**Bebauungsplan 631 – Gebiet Flurstraße -
Hier: Stellungnahme des FD 3.31 zur Entwässerungsplanung IB Beck vom 27.02.2015**

Stellungnahme TBR 1 – Entwässerungsplanung - zur vorgelegten Planung des IB Beck (BP 631 Flurstr.) vom 27.02.2015

Stellungnahme der TBR zur abwassertechnischen Erschließung des Bebauungsplangebietes BP 631 – Flurstr. nach Vorlage der Entwässerungsstudie des Ing.-Büro Beck (IB Beck) vom März 2015:

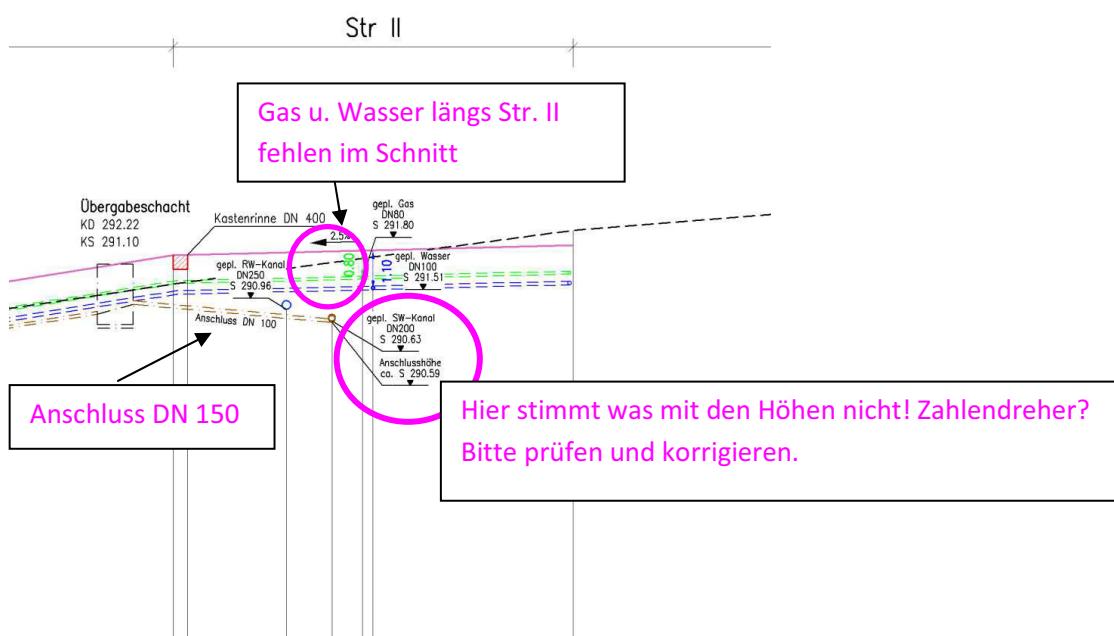
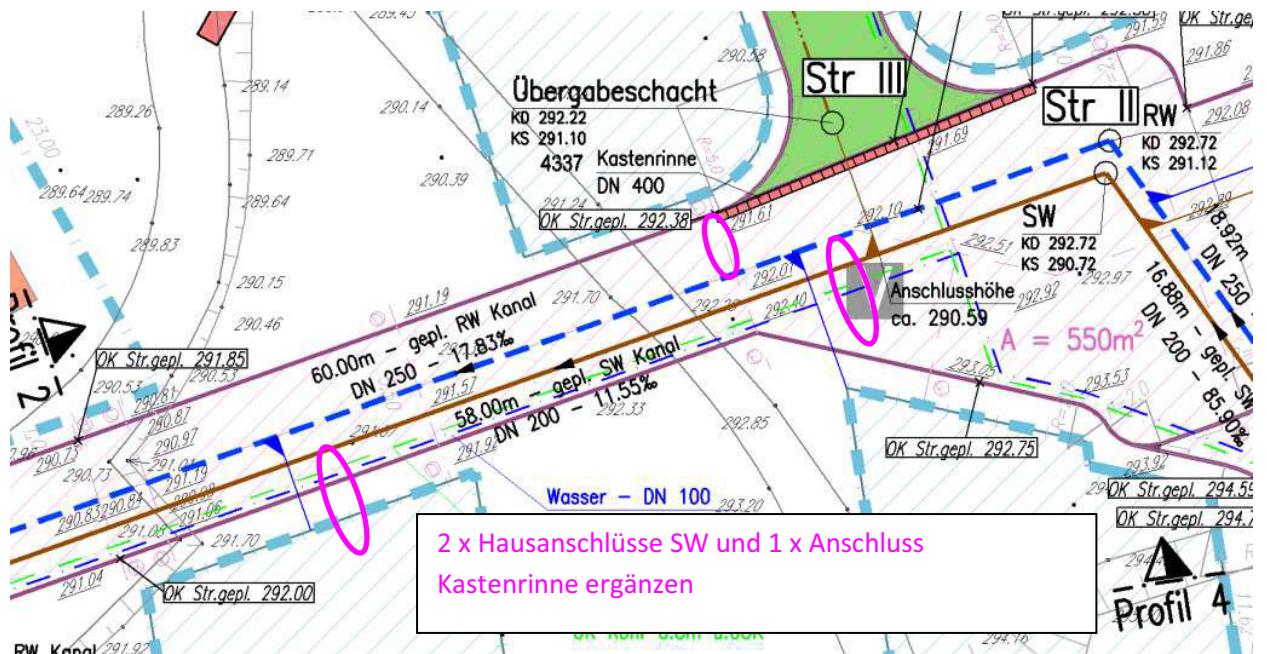
Die Prüfung der entwässerungstechnischen Erschließung bzgl. der Höhenlage und Machbarkeit der Leitungsverlegung (Ver- u. Entsorgung) bezieht sich ausschließlich auf die im Bebauungsplan ausgewiesene öffentliche Erschließungsstraße.

Die öffentliche Entwässerungsanlage verläuft nur in der öffentlichen Verkehrsfläche. Die Entwässerung der anderen Verkehrsflächen und nicht an die öffentl. Verkehrsfläche grenzenden Baufelder muss über Privatleitungen erfolgen. Die Signaturen in den Plänen sind entsprechend anzupassen. Am Ende der öffentlichen Erschließungsstraße sind Schächte anzuordnen, an die die Privatleitungen angeschlossen werden können.

Weitere Prüfergebnisse der Planung bitte ich den beigefügten Planauszügen zu entnehmen. Eine endgültige Stellungnahme der TBR 1 kann erst nach Überarbeitung der Pläne erfolgen, da insbesondere im Knotenpunkt Str II u. III Korrekturen bzw. Ergänzungen vorgenommen werden müssen.
